**AVIS RELATIF À LA PROTECTION
CONTRE LES EVENTUELS EFFETS NOCIFS ET NUISANCES
PROVOQUÉS PAR LES RAYONNEMENTS NON IONISANTS
GÉNÉRÉS PAR DES ANTENNES ÉMETTRICES STATIONNAIRES**

Commune : LA LOUVIERE - Exploitant : TELENET GROUP

Référence exploitant : HT1561P

Rapport n° 317 / 2024

Figure 1 : Vue en plan des lieux de séjour et des points de contrôle

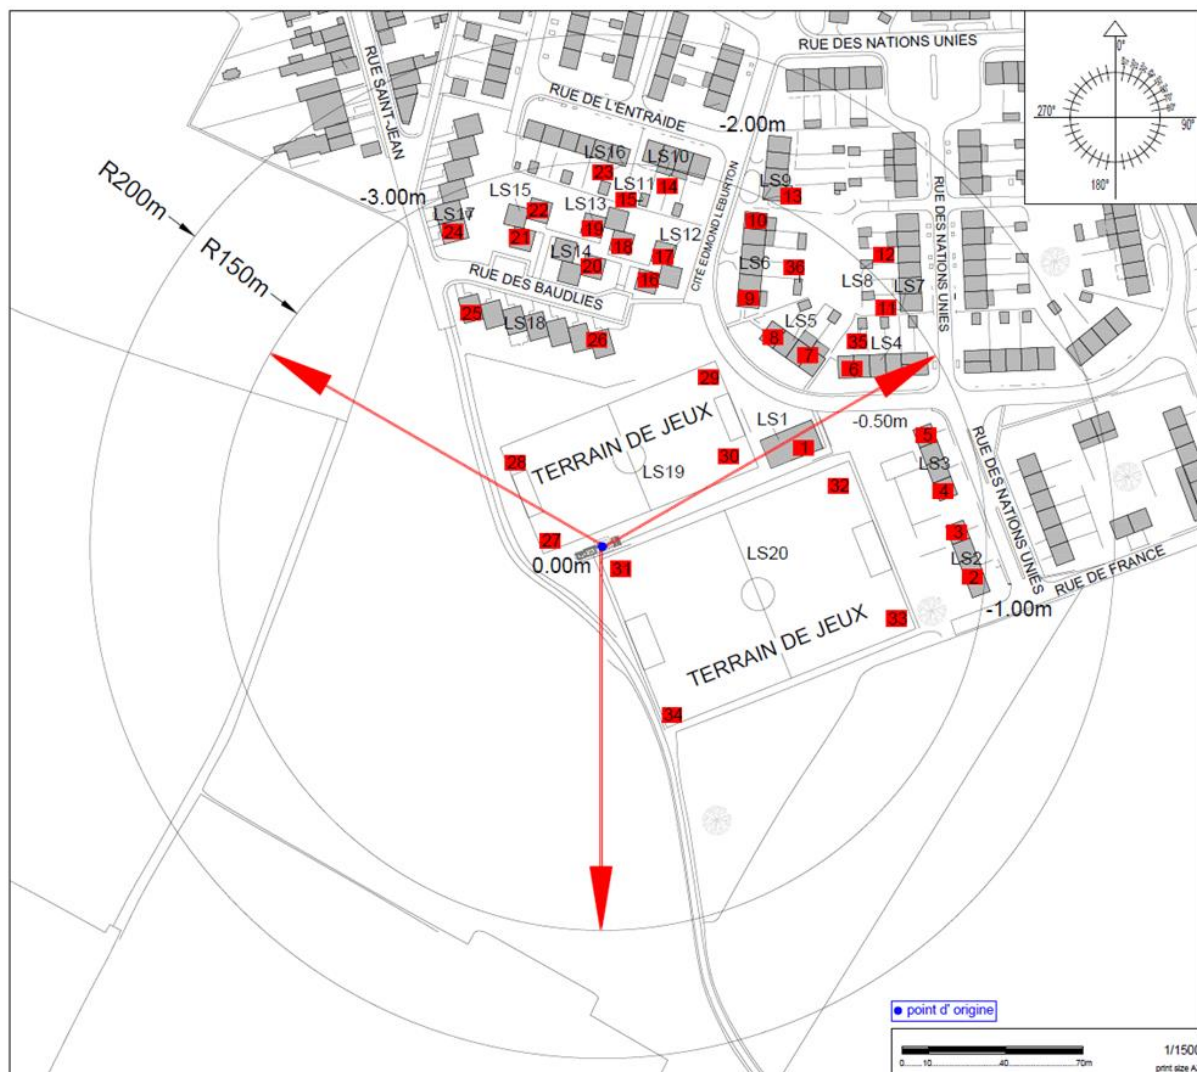
N° point de contrôle	LS	Atténuation (dB)	Indice d'exposition relatif à la limite par installation IE_i
6	LS4	3,0	0,683
7	LS5	3,0	0,568
5	LS3	3,0	0,553
35	LS4	3,0	0,502
11	LS7	3,0	0,479
4	LS3	3,0	0,440
8	LS5	3,0	0,425
12	LS8	3,0	0,418
9	LS6	3,0	0,372
36	LS6	3,0	0,362
3	LS2	3,0	0,339
10	LS6	3,0	0,292
13	LS9	3,0	0,265
2	LS2	3,0	0,258
24	LS17	3,0	0,214
33	LS20	0,0	0,211
14	LS10	3,0	0,173
23	LS16	3,0	0,158
15	LS11	3,0	0,157
25	LS18	3,0	0,117
28	LS19	0,0	0,117
22	LS15	3,0	0,108
19	LS13	3,0	0,091
21	LS15	3,0	0,086
18	LS13	3,0	0,082
17	LS12	3,0	0,082
32	LS20	0,0	0,075
27	LS19	0,0	0,071
30	LS19	0,0	0,068
31	LS20	0,0	0,052
20	LS14	3,0	0,050
1	LS1	3,0	0,046
16	LS12	3,0	0,044
34	LS20	0,0	0,036
29	LS19	0,0	0,033

En ce qui concerne les antennes de l'installation mentionnées dans le tableau 1, la distance maximale à laquelle la limite pourrait être atteinte, à l'extérieur, est égale à 163,9 m. S'il n'y a pas de LS à une distance inférieure, les antennes respectent forcément la limite d'immission.

Dans le cas des LS situés à l'intérieur des bâtiments, une atténuation d'obstacle est prise en compte et il en résulte que la distance maximale à laquelle la limite pourrait être atteinte se réduit à 116,1 m.

Figure 2 : Vue en plan des installations d'antennes dans un rayon de 300 mètres autour de l'installation faisant l'objet de la demande d'avis

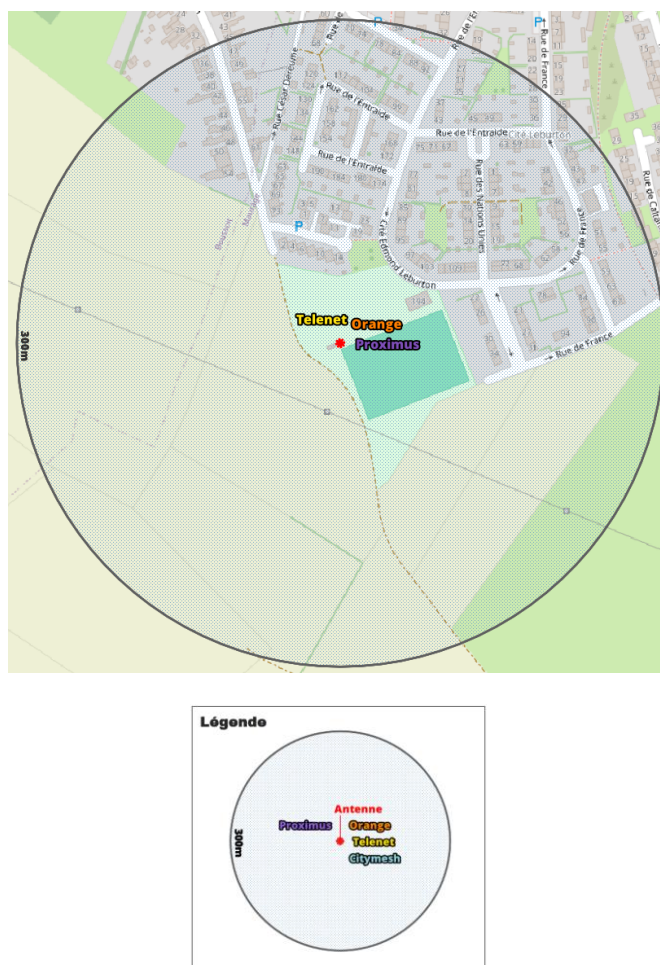
Compte tenu du nombre d'installations localisées dans la figure 2, il apparaît que l'intensité du rayonnement électromagnétique généré, dans les lieux de séjour situés à proximité de l'installation référencée dans le paragraphe 2, par l'ensemble des antennes émettrices stationnaires de l'ensemble des exploitants du même site d'antennes émettrices stationnaires respecte la limite fixée à l'article 4, § 2 du décret.
